**URZĄD GMINY w PSARACH**

RIRII.271.12.1.2012

**Dotyczy: zamówienia publicznego na: „Budowa sieci publicznych punktów dostępu do Internetu na terenie Gminy Psary”**

**Dot. Postępowania przetargowego nr 329566- 2013 na „Budowę sieci publicznych punktów dostępu do Internetu na terenie Gminy Psary „ – pytanie do treści SIWZu i projektów technicznych**

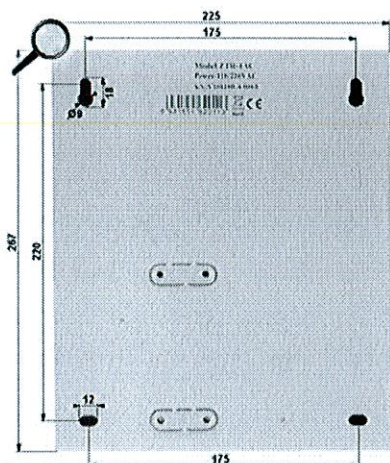
Proszę szczegółowe opis sposobu montażu i podłączenia w szafie dystrybucyjnej urządzenia nazwanego „rejestrator cyfrowy RC-4300D”

Zastosować należy projektowany rejestrator cyfrowy RC-4300D lub odpowiednik innego producenta. Sposób podłączenia: urządzenie położyć na półce w szafie RACK, wtyczkę urządzenia włożyć do gniazda zasilacza określonego w pkt. 6; do rejestratora podłączyć przewody sygnałowe z kamer.

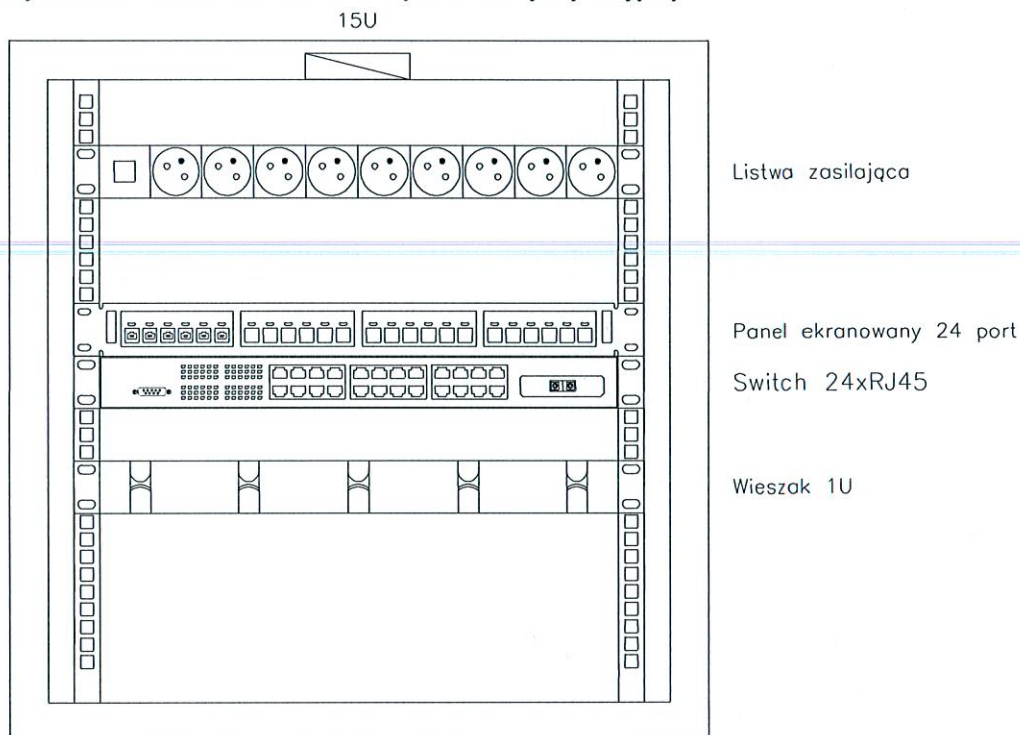
Proszę opisać i wskazać w szafie dystrybucyjnej miejsce montażu paneli dystrybucyjnych okablowania miedzianego i paneli z organizatorami

Rozmieszczenie urządzeń uzgodnić z inwestorem na etapie wykonawczym. Poniżej przedstawiono przykładowe rozmieszczenie wewnątrz szafki dystrybucyjnej

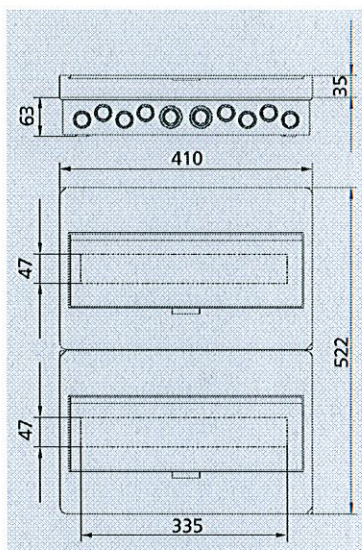
Proszę o wskazanie miejsca montażu manipulatora centrali antywłamaniowej

Lokalizacja manipulatora CA-4 VKLED do centrali alarmowej wskazana jest na rys. IE-03
